Yamada Service News

No. 101 - 006

DP-10 シリーズ、NDP-15 シリーズ 部品変更のお知らせ

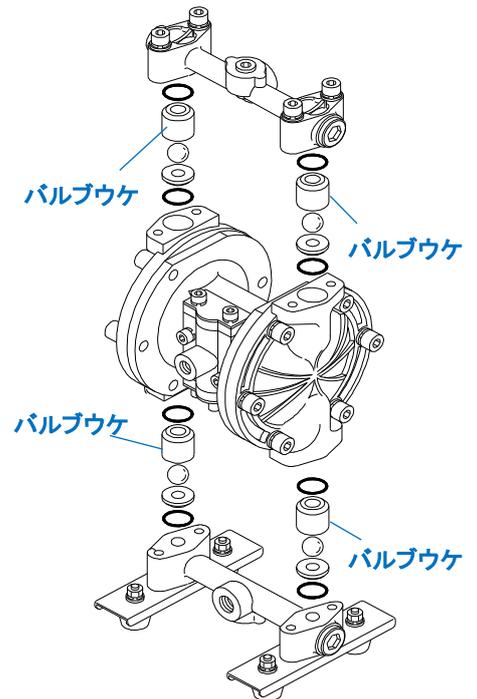
【変更内容】 バルブウケの材質変更

材質 : PA6

ADC12

材質の変更に伴いまして、部品番号が変更となります。

DP-10、AD-10用 : (変更前)771368 → (変更後)717531

NDP-15用 : (変更前)771523 → (変更後)717532

※変更後の材質は、ケーシングと同じ材質(アルミ合金)になりますので、

ポンプ、ダンパーが扱える液材に変更はございません。

※組付け寸法に変更はなく、変更前後で互換性があるので、交換の際はアルミ合金製のバルブウケをご使用ください。ポンプ性能に変更はございません。
